Projet éolien citoyen de Plessé

Mémoire en réponse à l'avis délibéré de

la MRAe des Pays de la Loire

(avis n° PDL-2023-6786 du 5 novembre 2023)

Figure 1: Zones tampons de 500 m autour des habitations recensées sur Plessé © Plesséole (Extrait P309 de l'EIE)

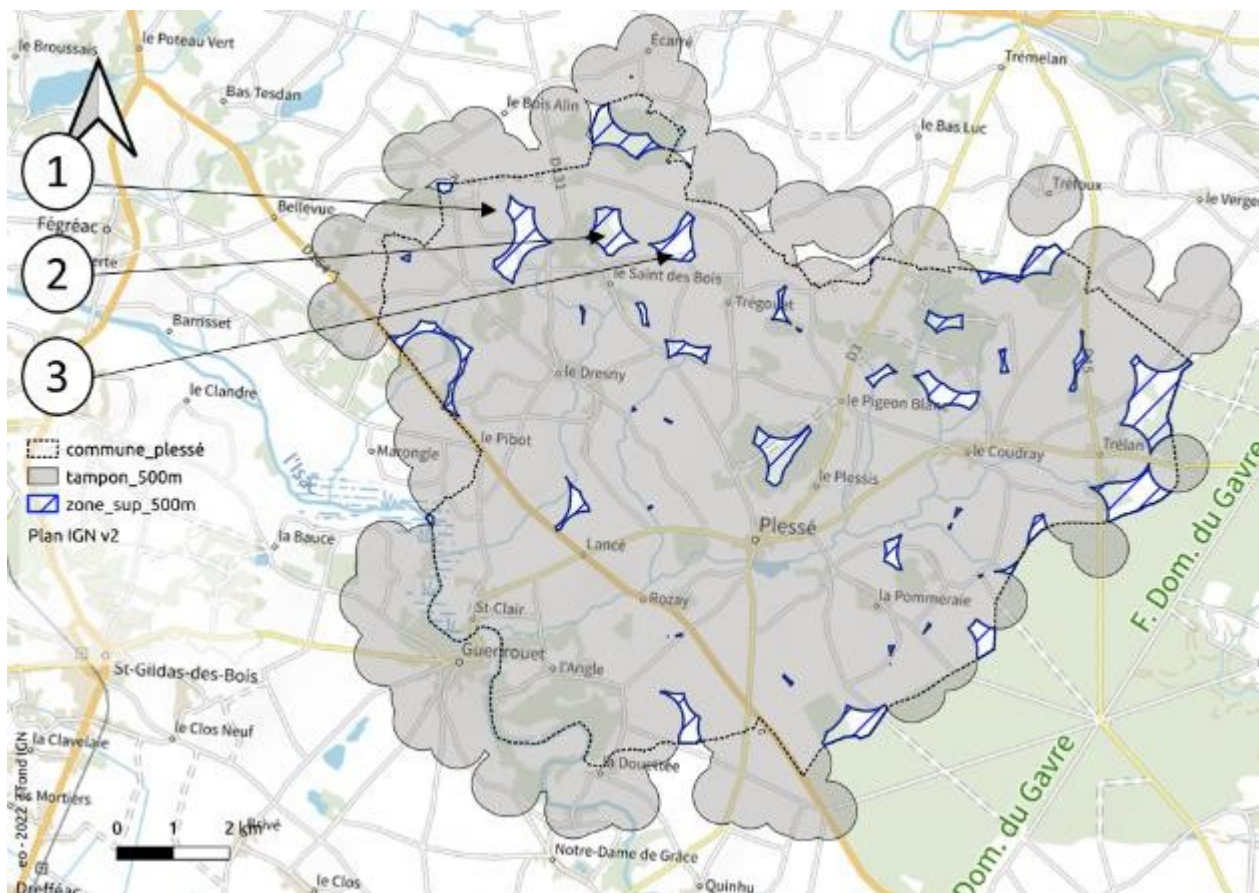
La MRAe recommande que la recherche de variantes sur d'autres communes soit réalisée afin de pouvoir proposer des scénarios strictement fondés sur un moindre impact environnemental et humain du projet.

Dans cette continuité, les porteurs de projet initiaux ont considéré que **la surface de la commune** de Plessé était suffisamment **importante** (104km² soit 3 fois plus grande que la moyenne des communes de Loire Atlantique) pour permettre de conduire une démarche d'**évitement préalable** des zones en milieux boisés ou à proximité des massifs forestiers et des zones de faible surface. Ainsi les **zones à**

proximité de la forêt du Gâvre, de la forêt du Parc, du Bois des Aunaies et du Bois du Perret ont été évitées. Les zones plus au sud de la commune ont été également écartées en raison de leur taille qui rendent difficile une démarche d'évitement au sein de la zone d'étude. Une démarche d'évitement visant le moindre impact environnemental a donc bien été conduite à l'échelle de l'intercommunalité puis de la commune .

il apparaît que le choix d'une zone limitée au territoire communal a tout de même permis de conduire une démarche d'évitement de qualité qui permet de proposer dans la suite de l'étude

Figure 2: Synthèse des enjeux chiroptères superposés aux implantations d'éoliennes

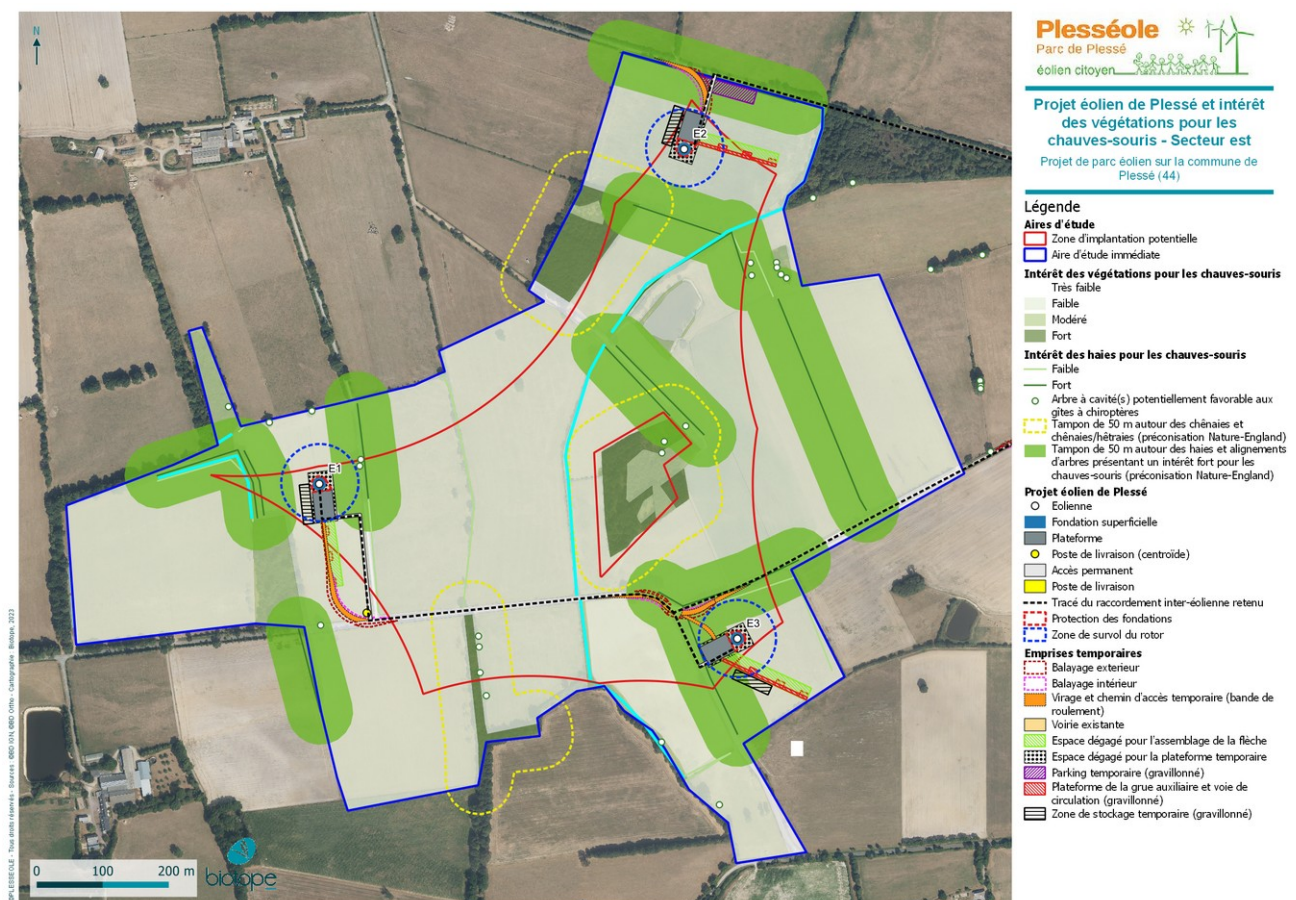
L'étude d'impact manque ainsi de cartes superposant les enjeux, les aménagements et leurs impacts temporaires et permanents sur les haies, les prairies ou les zones humides afin d'avoir un aperçu synthétique des impacts du projet. Enfin, une carte apportant, en complément des données précédemment citées, une localisation des mesures de restauration, de compensation et d'accompagnement sur les milieux naturels permettrait d'éclairer la compréhension de la séquence éviter – réduire – compenser mise en œuvre dont la justification doit être davantage détaillée.

La MRAE recommande que l'étude d'impact permette de mieux appréhender au niveau du site d'implantation les enjeux écologiques en fonction de leur sensibilité et la manière dont ils sont pris en compte par le projet.

Pour répondre à la demande de la MRAE, une carte spécifique aux enjeux chiroptères est présentée ci-après. Elle n'était pas prévue à l'étude d'impact environnemental dans un souci d'équilibre entre la quantité d'informations présentées et l'apport à la compréhension du projet.

Figure 4: Vue aérienne Brétin Nord - Géoportail

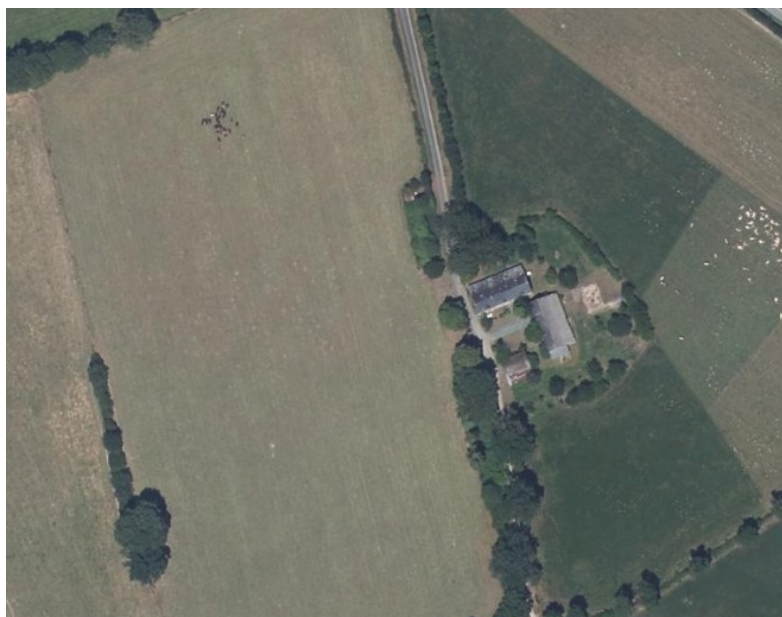
Toutefois, les hameaux de Saint-Joseph, du Redurin, du Bretin et de la Grande Coulée seront impactés notamment par des ombres portées. Malgré des durées théoriques d'exposition potentielle très importantes, certes pondérées par le climat, le dossier juge ces impacts faibles au Brétin et négligeables ailleurs. Au-delà de la réglementation française, les impacts des ombres portées pour les lieux d'habitation ne doivent pas être négligés. Ainsi, à titre d'information, les réglementations allemandes et wallonnes recommandent des durées d'exposition aux ombres portées inférieures respectivement à 30 h par an et 30 minutes par jour pour toute zone sensible.

L'étude montre que pour les **hameaux de Rédurin et de Saint Joseph la durée cumulée sera inférieure à 17h/an et pour le hameau de La Grande Coulée inférieure à 24h/an**. L'intensité de l'impact peut donc être considérée comme négligeable. **L'habitation située au nord du Brétin** pourrait subir un **impact faible** (dépassement du seuil cumulé d'un peu plus de 2h par an). Il faut cependant rappeler que le **calcul ne prend pas en compte ni les obstacles boisés et ni les bâtiments**. L'**habitation** concernée se situe à l'Est du parc et est **bordée d'arbres particulièrement à l'Ouest** (à droite sur la photo ci-dessous). **Les ombres portées seront donc très atténuées par les ombres des arbres déjà présents**.

Figure 7: Extrait carnet photomontage - numéro 7

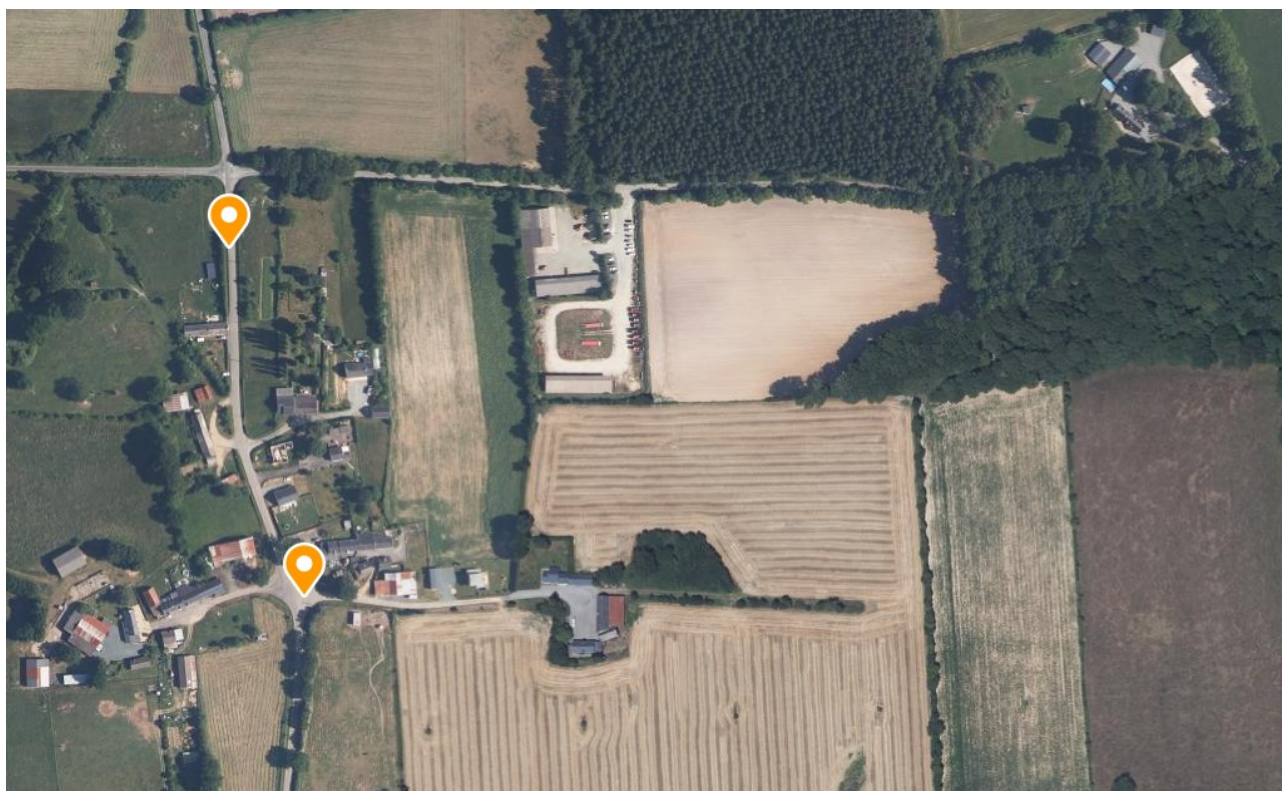
Le choix de certains photomontages réalisés en période de feuillaison ou atténuant la visibilité d'une éolienne par la présence d'un arbre, d'un boisement ou d'une construction minimise l'impact réel.

La MRAe recommande que les photomontages proposent des vues dans les situations les plus défavorables (choix de point de vue, arbres sans feuilles...).

Le photomontage n°7 (repère au sud sur l'extrait aérien) est réalisé depuis une vue rapprochée pour lequel l'impact des feuilles semble important.

Cependant en élargissant le vue aérienne fournie avec le photomontage, on s'aperçoit qu'entre le hameau et les éoliennes se trouve un boisement qui masquera les éoliennes comme le montre le photomontage n°6 (point de repère au nord ci-dessous) réalisé à la sortie du hameau et à feuille tombée. Le photomontage n°7 permet surtout de montrer avec la vue schématique un rapport d'échelle similaire entre les éoliennes et les bâtiments du hameau. **Les photomontages 6 et 7 permettent de montrer que les éoliennes ne seront pas visibles depuis ce hameau.**

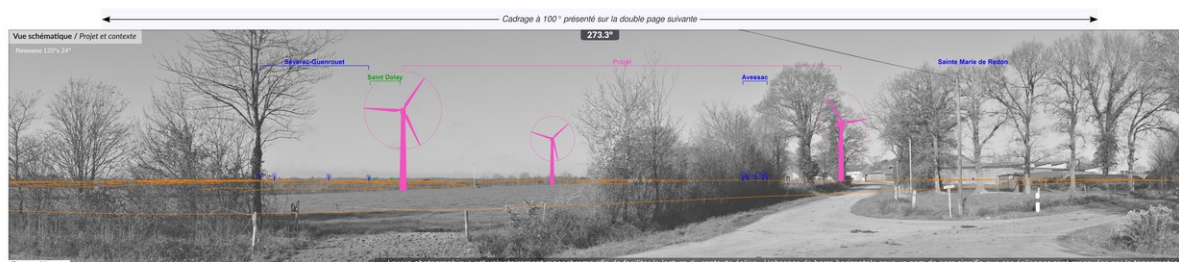
Pour certains photomontages, une ou des éoliennes se trouvent ponctuellement masquées par un arbre ou un boisement par exemple pour le photomontage n°2.

La vue schématique permet d'indiquer la présence de l'éolienne manquante :

Les photomontages sont un outil pour tenter de percevoir l'impact de l'implantation des éoliennes et la réalité future du projet. Comme tout outil de modélisation, ils comportent leurs propres limites. Par ailleurs, conformément à la méthodologie ERC (éviter, réduire, compenser) utilisée pour développer le projet, le choix des variantes a été réalisé en fonction de l'état initial et en s'appuyant sur des photomontages pour affiner la solution retenue. **L'implantation des éoliennes n'étant pas figée à**
